不具合箇所説明図

不適合発生箇所

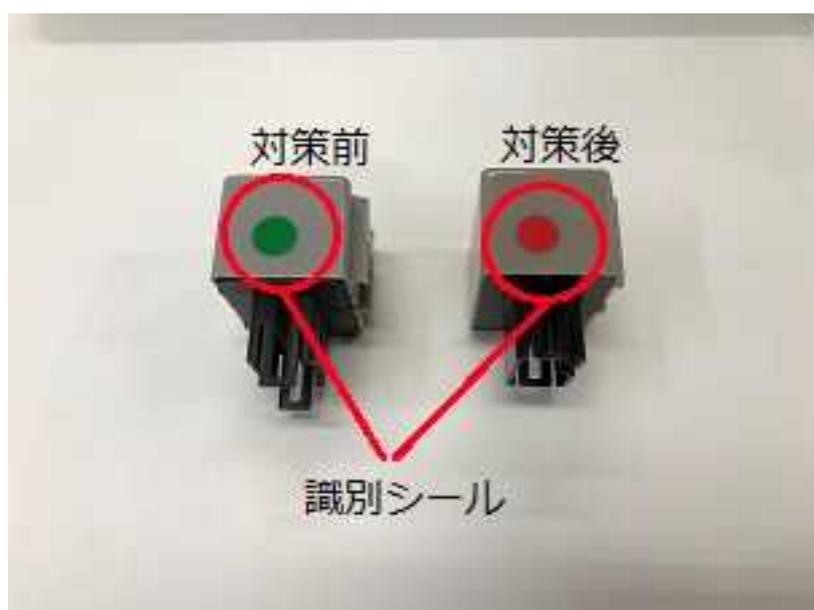
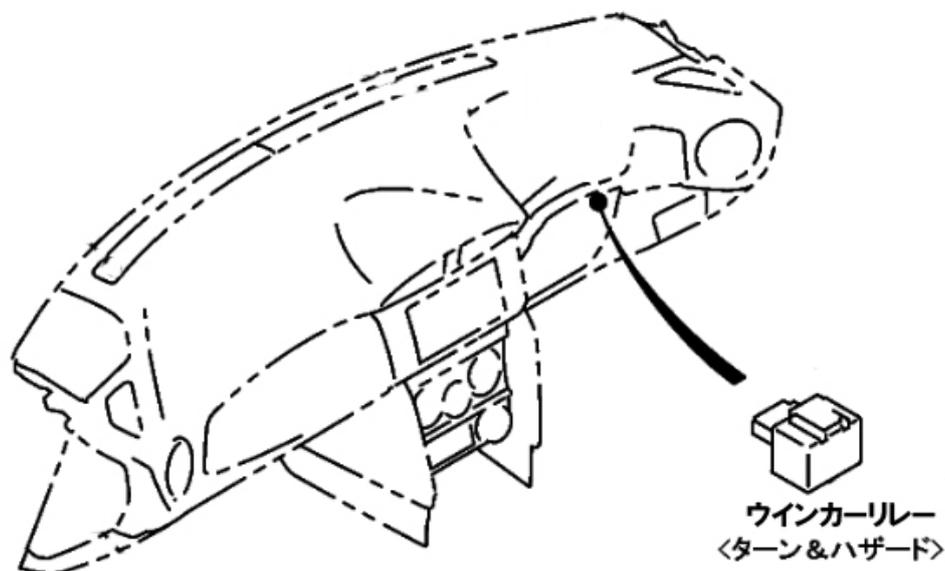
後付け部品として販売した後面方向指示器において、ウインカーリレーの選定が不適切なため、ウインカー又はハザードランプを作動時にエアコン等が作動すると急激な電圧変化により、一時的に点滅周期が不規則になるおそれがある。

当該商品購入のユーザーに対し点検入庫を促進し、リレー品番「ST-03085L」と緑色の識別シールを確認、対象の場合は対策品への無償交換を実施する。
